CIRCULAR ACLARATORIA N° 5

Licitación Pública Nacional N° 1/19

“OBRA DE CONTENCIÓN CANAL JOSÉ INGENIEROS”

**“PROGRAMA DE SANEAMIENTO AMBIENTAL DE LA CUENCA
DEL RÍO RECONQUISTA”**

Planos de ubicación de fotos

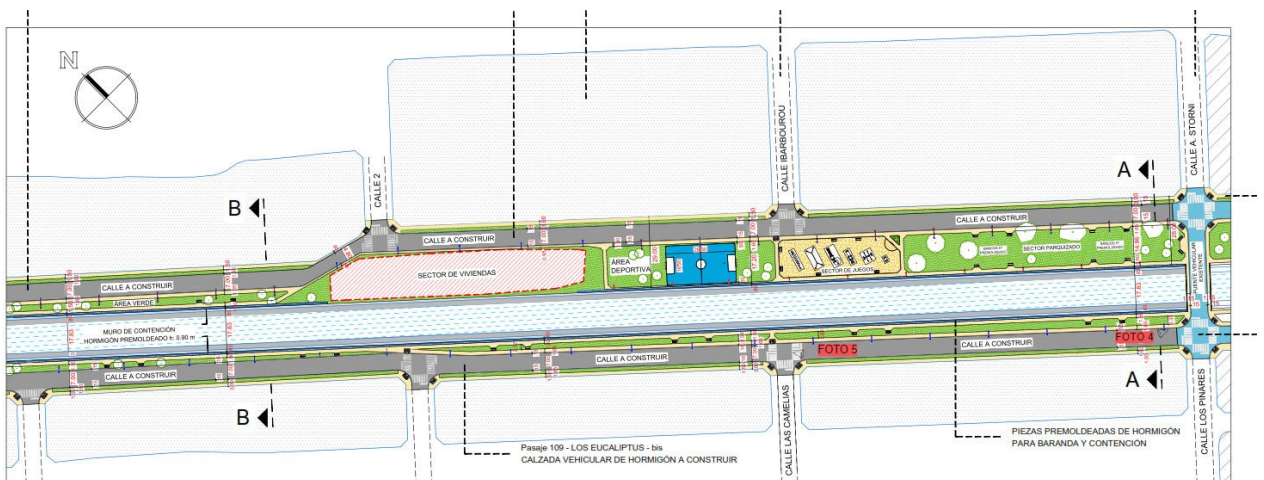
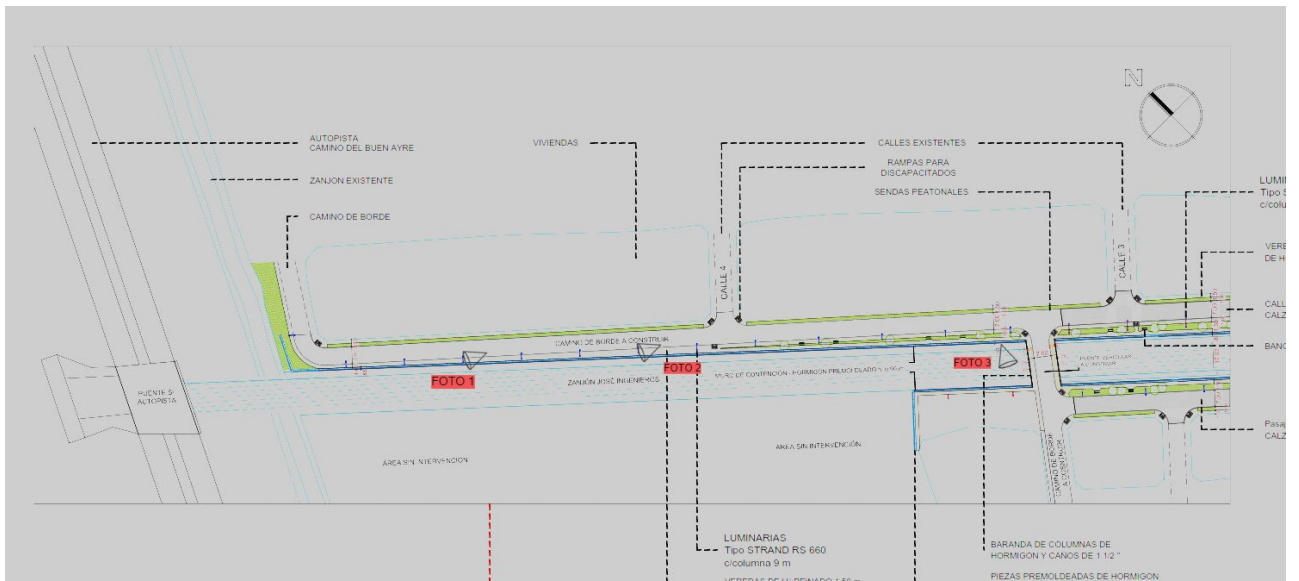
“Se solicita aclaración sobre tarea a realizar sobre barandas existentes de columnas de hormigón y caño, posicionadas sobre futuro muro de contención de hormigón premoldeado. Se adjunta FOTO N° 7”

Las barandas existentes en el primer tramo de la obra sobre el sector revestido del canal, conformadas por columnas de hormigón y caños metálicos, posicionadas sobre el futuro muro de contención de hormigón premoldeado que se ilustra en la Foto n°7 de la consulta deberán ser removidas a fin de poder ejecutar los trabajos encomendados. Los postes de hormigón y caños metálicos removidos deberán disponerse en el entorno de intervención donde disponga oportunamente la Inspección.
